Parecer da Comissão de Avaliação

Alteração do Complexo Industrial da Volkswagen Autoeuropa

Nova Unidade de Pintura

Processo de Avaliação de Impacte Ambiental nº 1694/2024

Figura 3 – Limite da vedação das instalações da Autoeuropa e implantação dos edifícios previstos a construir e a alterar, estaleiro de obra e área de depósito de terras sobrantes, sobreposta à Carta da REN do município de Palmela, em vigor (Fonte – Aditamento ao EIA e SNIG)

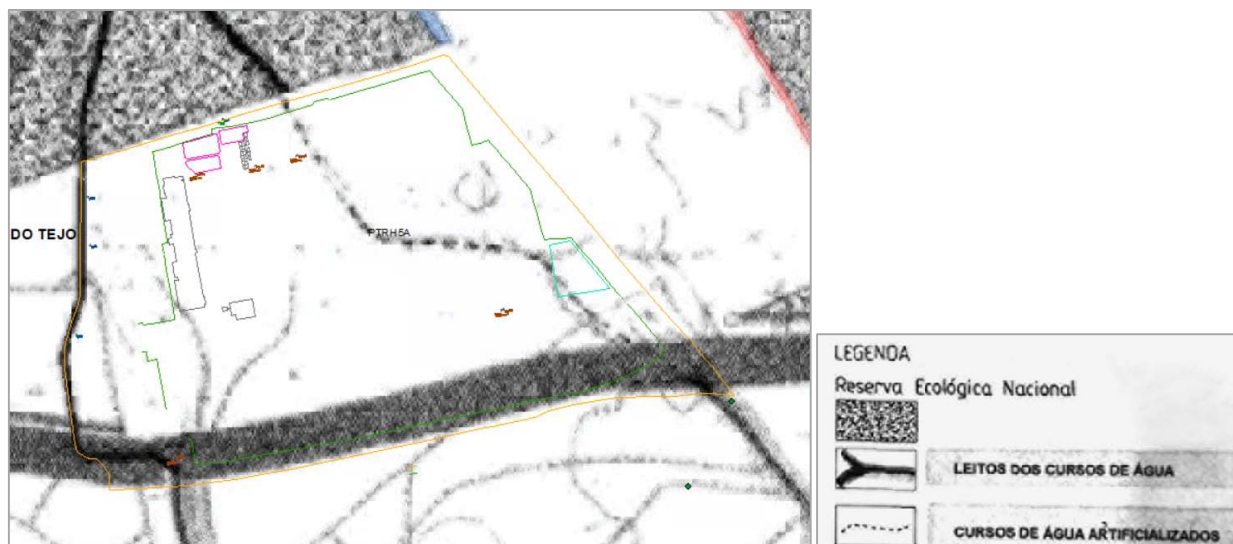
Observa-se, no entanto, que o curso de água localizado a poente, coincidente genericamente com o limite da propriedade, designadamente a Vala das Sete Fontes, é classificado como REN, sendo a área da Autoeuropa atravessada por um afluente daquele curso de água, artificializado.

Conforme referido na caracterização da situação de referência, o EIA clarifica ainda que o desvio da linha de água, com percurso pelo exterior da área fabril da Autoeuropa, terá ocorrido na altura da construção do complexo da Autoeuropa, entre 1991 e 1995. Esta linha de água não consta da rede hidrográfica representada na Carta Militar 1/25000, homologada pelo IGEOE.
